Vysvětlení zadávací dokumentace č. 9

Číslo veřejné zakázky: **P20V00000044**

Název veřejné zakázky: **Rekonstrukce Městské knihovny Frýdek-Místek, Hlavní 111"**

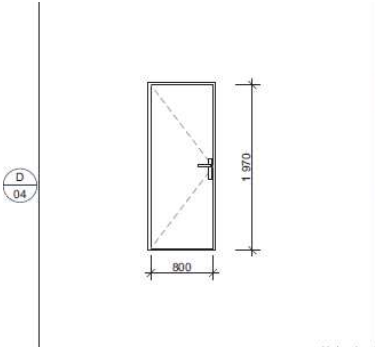
a) V tabulkách PSV jsou dveře **D 04** s tímto popisem, viz níže:

Jednokřídlé, otočné dveře, falcové. Obložková zárubeň, sv. otvoru 800x1970 mm. Klika z obou stran, cylindrická vložka. Klika a štiček kovový, matný chrom. Dveře masivní dřevěné, tvarová kopie stávajících dveří. 2x EW 30 DP3-C 1x EI 30 DP1-SC 3x samozavírač dle PBR	L	6ks	Barevné řešení: RAL 5018 Přesné rozměry otvoru zaměřit na místě. Opatřit okopovými plechy. Dveře na toaletách opatřit zámkem s možností otevření zvenčí.
		P	7ks

Ze schématu vyplývá, že se jedná o hladké dřevěné dveře z masívu, v provedení 2x EW 30 DP3-C, 1x EI 30 DP1-SC, 10x bez PO.

U všech výše uvedených dveří (a) – f)) se uvádí **tvarová kopie stávajících dveří**.

Pokud zadavatel požaduje **tvarové kopie stávajících dveří**, je nutno tabulku dopracovat o schématické rozkreslení tvarů včetně určení profilů a rozměrů (doporučujeme dodat fotodokumentaci ke každým jednotlivým dveřím). **Na repliky stávajících tvarovaných dveří výrobci neposkytnou certifikát o protipožární ochraně, tudíž dle stávající požární zprávy nebude možné stavbu zkolaudovat.** Požadujeme po zadavateli přepracování požární zprávy a zrušení těchto replik dveří jako protipožární. Současně s tímto, požadujeme po zadavateli posun termínu pro podání nabídek o celou původní délku lhůty pro podání nabídek od poskytnutí relevantní odpovědi na řešení tvarových kopií dveří s vyřešením otázky případné požární odolnosti.

Šíře rámu kolem zasklení bude shodná s šíří rámu stávajících dveří, mění se pouze umístění středové příčky, která je u plných dveří v horní třetině a u prosklených bude umístěna v dolní třetině.

Ve výpisech prvků jsou dveře naznačeny schematicky pro znázornění rozměrů. Členění dveří, které budou provedeny jako replika původních dveří, bude shodné se stávajícími a zaměření jednotlivých rozměrů je součástí dodávky dveří stejně jako posouzení PO a doplnění o prvky zajišťující požadovanou PO. Masivní dřevěné dveře, provedené jako replika, vyrobí s PO Ize. U takových dveří se posuzuje jejich odolnost dle materiálu a jeho tloušťky v daném místě dveří. Jedná se stejný princip jako při renovaci stávajících dveří, u kterých je zapotřebí PO.

Okapový plech bude proveden z nerezavějící oceli přes celou šíři křídel o výšce 100 mm.
